Ministero dell' Ambiente e della Sicurezza Energetica

Commissione Tecnica di Verifica dell'Impatto Ambientale – VIA e VAS

Parere n. 379 del 9 gennaio 2023

[ID: 7447] Procedura di Valutazione di impatto ambientale ai sensi dell'art. 23 del D. Lgs. 152/2006 e ss.mm.ii. del progetto: "Autostrada A33 Asti-Cuneo. Tronco II A21 (Asti est) - A6 (Marene) - Lotto 6 Roddi-Diga Enel - Stralcio A" e Piano di utilizzo terre ai sensi dell'art. 9 D.P.R. 120/2017

Figura 9 – Sistemazione Rio dei Deglia

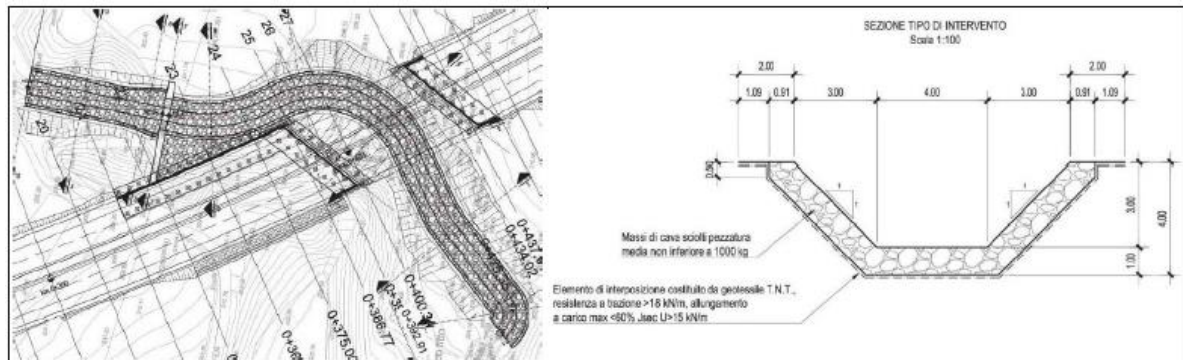
Rispetto alla configurazione di progetto sopra riportata, è stato richiesto di ridurre dimensionalmente, tra il viadotto e la pista di cantiere, gli interventi di sistemazione idraulica previsti in corrispondenza della porzione di habitat di pregio e dell'affioramento di gesso selenitico facendo anche ricorso a tecniche di ingegneria naturalistica più consone al contesto naturale.

La risposta individuata dal proponente non contiene le soluzioni di ingegneria naturalistica e riduzioni dimensionali richieste in merito all'intervento di sistemazione idraulica in corrispondenza dell'habitat di pregio del rio dei Deglia. Le motivazioni adottate per tale scelta dal proponente, appartengono esclusivamente alla sfera della compatibilità idraulica che ritengono adeguate le soluzioni presentate: sagomatura in massi sciolti e dimensioni funzionali a garantire il deflusso della piena di progetto. Preso atto della impossibilità di individuare soluzioni alternative di sistemazione idraulica, al fine di salvaguardare il corridoio ecologico principale di quest'area, tutelato dal Patrimonio UNESCO, si ritiene necessaria l'infissione di talle nelle fessure della massicciata, la traslocazione delle zolle di piante nemorali del sottobosco, da collocarsi in altri settori boschivi sulla scarpata collinare, la rimozione preventiva delle porzioni di gesso selenitico affioranti nel rio, la cui collocazione potrebbe avere luogo nel progetto di valorizzazione del Molino Roggeri.

Figura 10 – Sistemazione Rio S. Giacomo

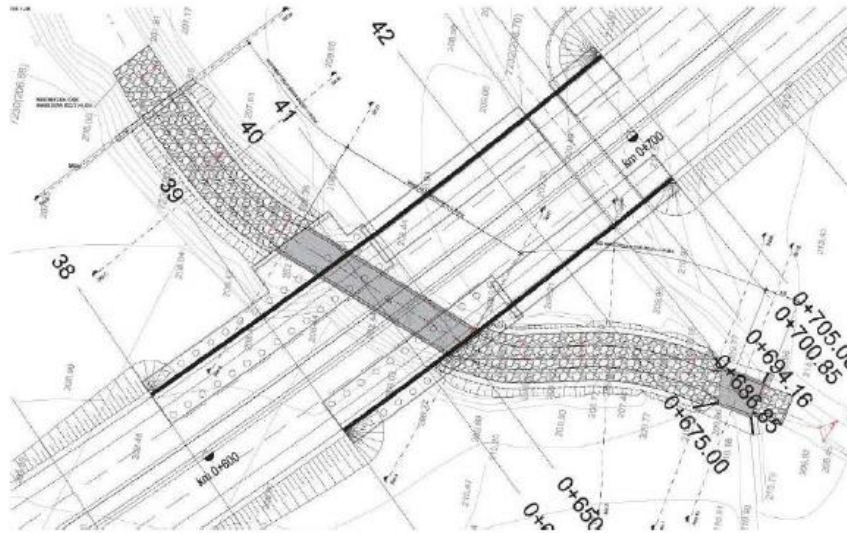
Sulla base del progetto presentato in istanza, è stato richiesto di prevedere il ripristino della viabilità poderele storica di interesse cicloturistico tra i vigneti del Patrimonio mondiale Unesco dei Paesaggi vitivinicoli e la fascia fluviale del Tanaro, attrezzando un guado a corda molle trasversale all'impluvio del rio San Giacomo ed una deviazione della carrareccia che scende dal versante; la viabilità dovrà essere dotata di elementi di arredo vegetazionale e tecnico funzionale alle esigenze cicloturistiche dell'area Unesco e del Comune di La Morra.

Figura 15 – Sezione trasversale tipo appoggio

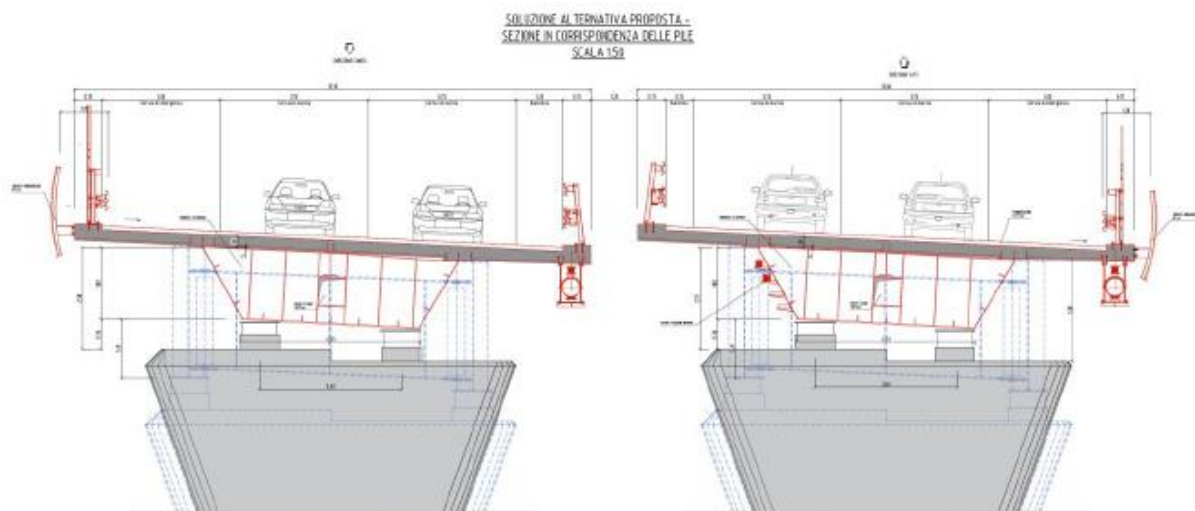
A seguito delle interlocuzioni preliminari intercorse con gli enti e, in particolare del Comune di Verduno che ha richiesto, in sintesi, una necessaria attenzione all'aspetto architettonico dell'opera e all'integrazione di essa con il contesto ambientale insieme ad una tipologia strutturale di assoluta qualità, il Proponente ha raffinato la soluzione progettuale e la nuova soluzione è stata trasmessa in sede di risposta alla Richiesta di Integrazioni di questa Commissione.

Si riporta una sezione tipo, da cui si evince il confronto con la soluzione precedente (in blu)

Oltre a ridisegnare l'impalcato, il Proponente ha provveduto ad eliminare l'impattante passerella impiantistica sospesa tra le due vie, sostituendola con delle staffe sull'anima inclinata di uno dei due impalcati (quello in direzione Asti) e quindi completamente "in ombra" all'impalcato; è stata sostituita la veletta prefabbricata esterna prevista in PD con una soluzione esteticamente più gradevole e posizionata ad una distanza tale da non compromettere l'omologazione delle barriere di sicurezza
